Wyjaśnienie treści Specyfikacji istotnych warunków zamówienia.

Dot. zamówienia publicznego na: **Wymiana stolarki okiennej w budynku SP nr 1 w Swarzędzu.**

Załącznik nr 1 - do pytania nr 3

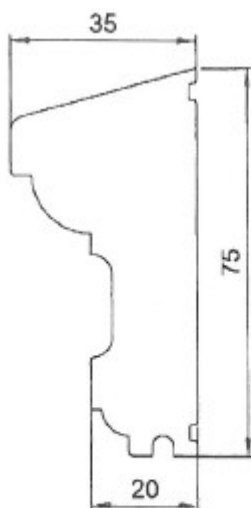
Czy okna z zewnątrz mają naklejane elementy ozdobne? Jeśli tak to czy elementy ozdobne mają wyglądać tak jak w dołączonym dokumencie (Załącznik nr 1):

- element ZF 0210 i ZF02200 to element pionowy
- element ZF1500 - to element poziomy

Okna z zewnątrz nie mają naklejonych elementów ozdobnych.
